質 疑 回 答 書

工事名称 令和6年度 中建 第1号 川越中学校建設工事

町の残土ストック  
クヤード

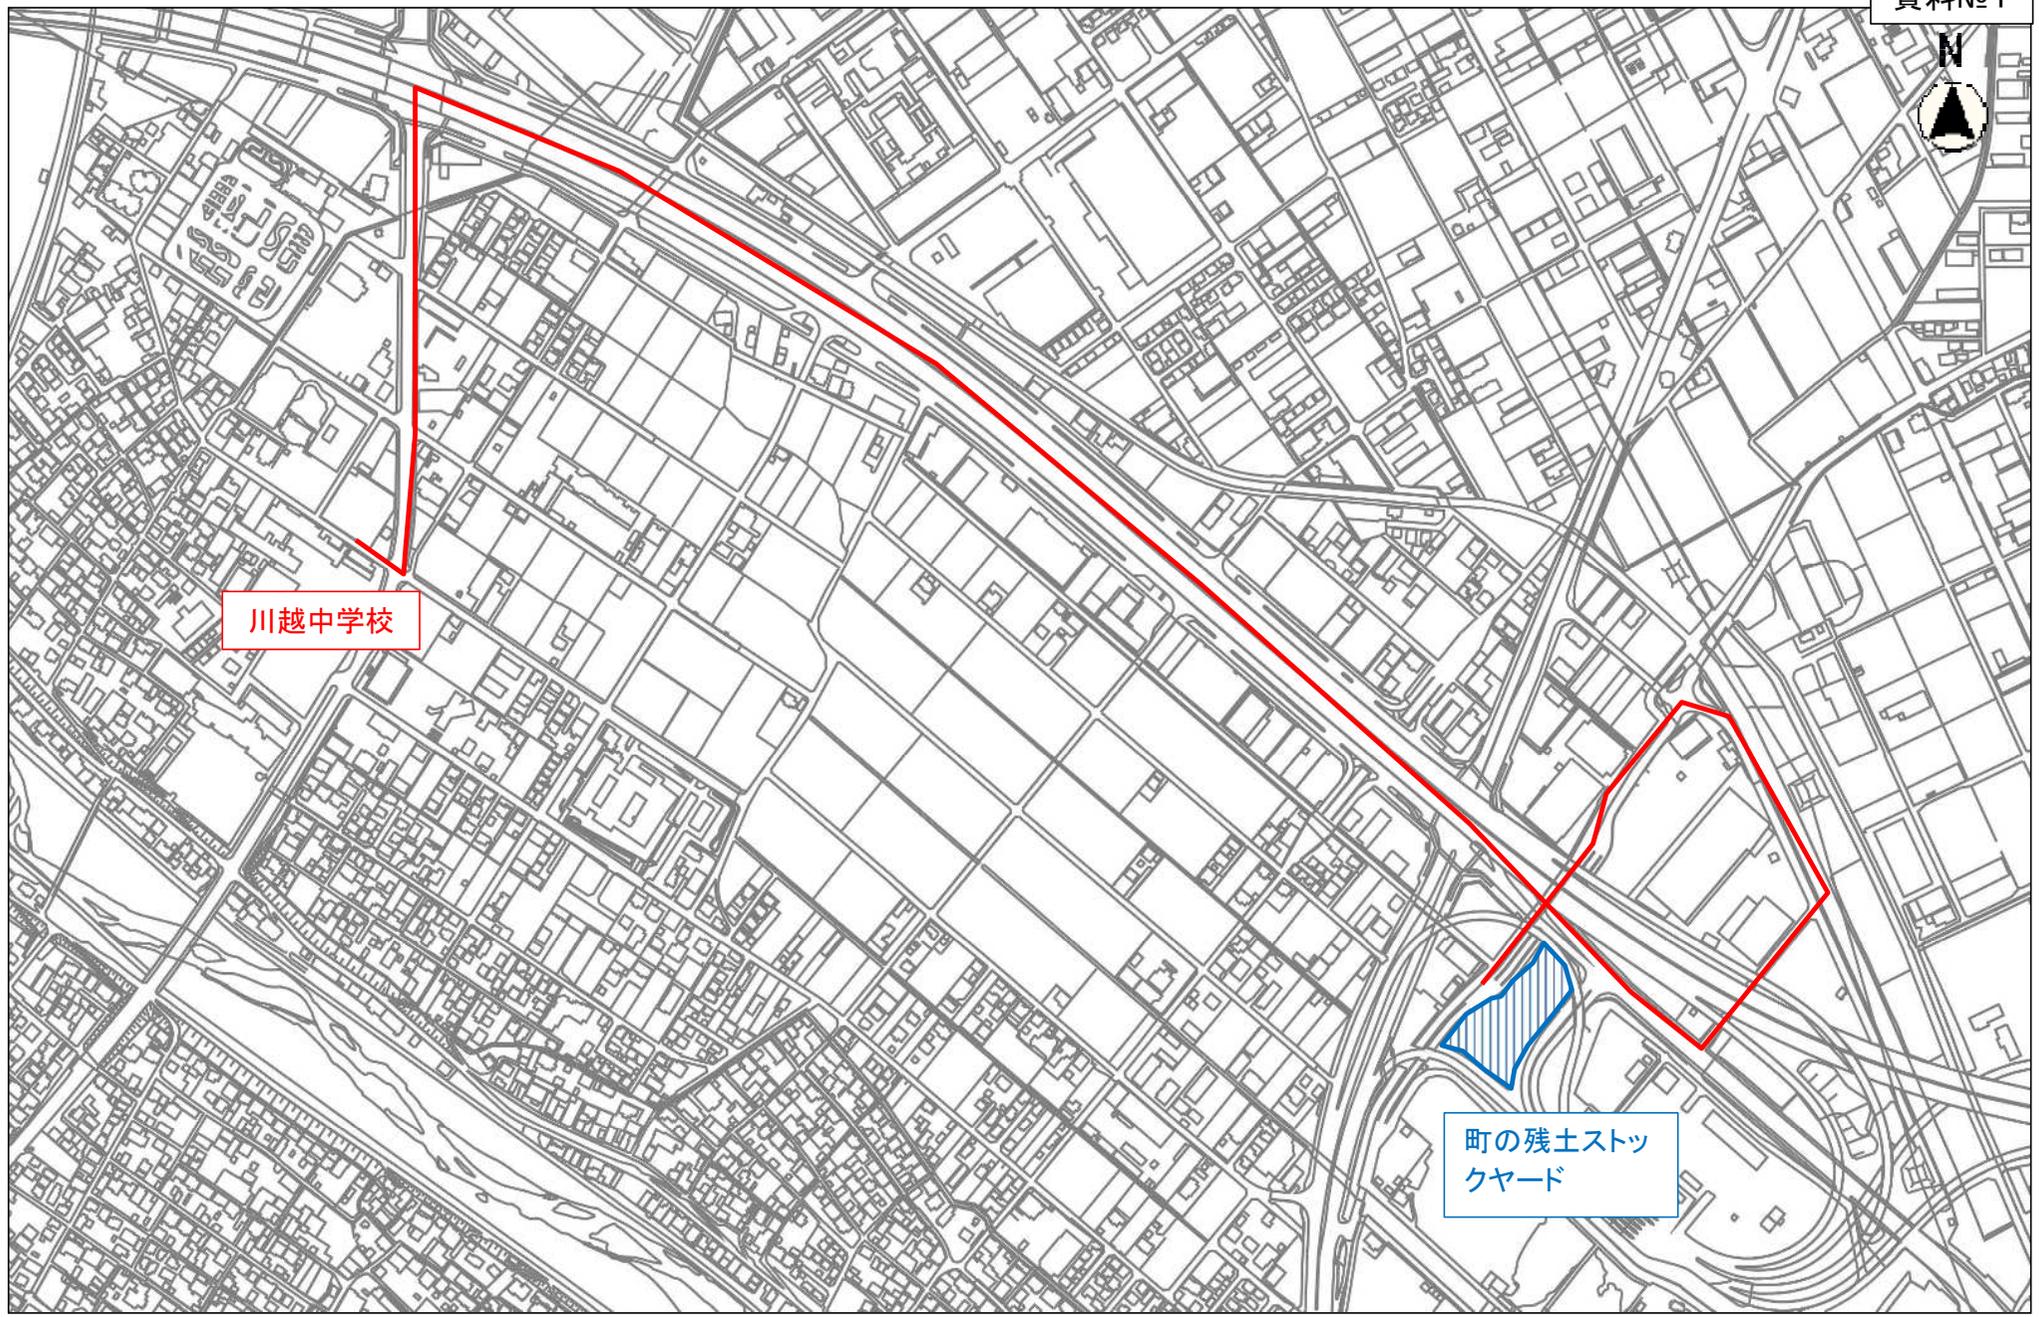
No.	質 問 事 項	回 答
1	<p>外壁アスベスト除去について、設計書に「AG バブルシステム工法」の記載がありますが、同等工法としてNS-RS 工法もしくはウォータージェット工法を採用しても宜しいでしょうか。</p>	<p>同等工法としてください。 下地調整材にもアスベストが含有されていますので、適切な工法としてください。</p>
2	<p>現場説明書にて、建設発生土の内、埋戻利用分については町残土ストックヤードへの仮置きと記載ありますが、具体的な所在地をご提示ください。</p>	<p>資料No.1 のとおりです。</p>
3	<p>現場説明書にて建設発生土の内、埋戻利用分以外については、「四日市港霞ヶ浦地区北ふ頭への処分」の計画となっております。今回見積では運搬費のみを見込み、処分費については不要と考えますが宜しいでしょうか。</p>	<p>処分費は不要です。搬入にあたっては土質調査が必要です。（設計書 No. 419、参考資料_土砂受入フロー等参照）</p>
4	<p>設計書 N07 に「地盤改良 1997 m<sup>2</sup>」の計上がありますが、意匠図、構造図には記載がありません。見込むべき、改良厚さ、固化材添加量等の仕様および地盤改良範囲をご提示ください。</p>	<p>①既存管理教室棟（北棟）、②既存特別教室棟（南棟）の範囲を想定しています。 積算根拠としては、改良厚さは1m、固化材 100kg/m<sup>3</sup> を想定していますが、既存杭引き抜き後の新築工事杭工事のための仮設工事になりますので、適宜お見込みください。</p>
5	<p>校舎解体工事管理教室棟（北棟）に「三角杭引抜 L4.0 291 本」、管理教室棟（南棟）に「三角杭引抜 L4.0 92 本」「杭引抜 L6.0 162 本」の計上があります。 今回工事では、新設建物に干渉する、干渉しないに関わらず、数量書記載分の杭をすべて引き抜くものと考えますが宜しいでしょうか。 引抜範囲を限定とする場合は、限定範囲を明示した図面と修正明細書をご提示ください。</p>	<p>既存の杭はすべて引き抜きとしてください。</p>
